小型トラックの電気装置のリコールについて

平成 24年7月12日

リコール届出番号2967

平成24年7月12日、UDトラックス株式会社に車両を供給しているいすゞ自動車株式会社が下記のリコールを国土交通大臣に届け出しました。

基準不適合発生箇所

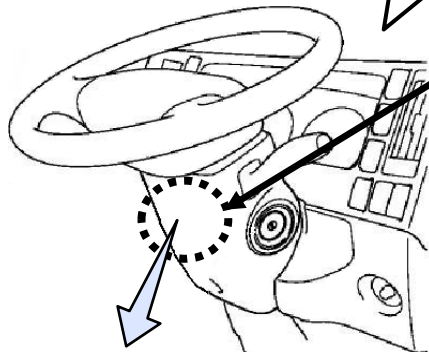
小型・中型トラックのイグニッションスイッチの電気回路が不適切なため、トランスミッション制御ユニット又は後付け電装品等の起動電流により、スイッチの接点が摩耗することがある。そのため、そのままの状態で使用を続けると、接点の接触が不安定となり、エンジンの掛かりが悪くなる。また、自動変速機及び機械式自動変速機（スムーサ）を搭載した車両は、

イグニッションスイッチ回路図

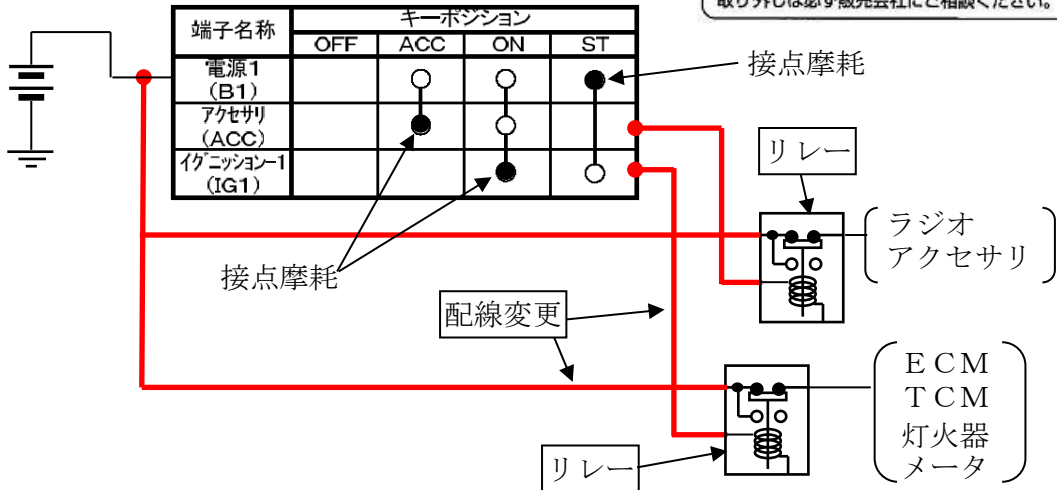
改善の内容

- 自動変速機及び機械式自動変速機（スムーサ）を搭載した車両は、
- ①イグニッションスイッチの電気回路にリレーを追加し配線を対策品に交換
 - ②コーションプレートを貼付
 - ③当該スイッチを新品に交換する。

識別：インストルメントパネルの助手席側に識別シール（白色）を貼付する。
